О безопасности
медицинских изделий

**Срочное уведомление об обеспечении безопасности в
месте эксплуатации**

**Техническая настройка встроенного ПО панели детекторов
Мобильной диагностической интраоперационной рентгеновской
системы O-arm O2 с принадлежностями**

Регистрационный номер Medtronic: FA1542

Рисунок 1. Пример артефактов на изображении, вызванных работой интегральной схемы ASIC: (a) 2D-изображение с артефактом в виде прямоугольника; (b) 3D-изображение с артефактом в виде кольца

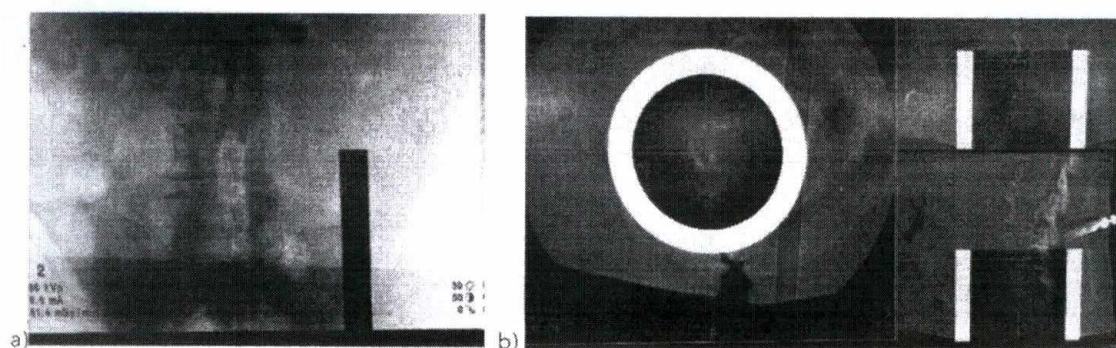
Компания Medtronic обнаружила потенциальную возможность возникновения артефактов на изображениях из-за неполадки в работе встроенного ПО панели детекторов Мобильных диагностических интраоперационных рентгеновских систем O-arm O2 с принадлежностями.

Данная неполадка проявляется в виде артефактов на 2D- и 3D-изображениях, и ее можно устранить путем перезагрузки (выключения и включения) системы. Если артефакт присутствует на 2D-изображении и пользователь переходит к получению 3D-изображений без перезагрузки системы, артефакт будет присутствовать и на 3D-изображениях, как показано на рисунке 1 ниже.

- Сервисный инженер компании Medtronic свяжется с Вашим учреждением, чтобы назначить время для технической настройки встроенного ПО Вашей системы с целью окончательного устранения данной неполадки.
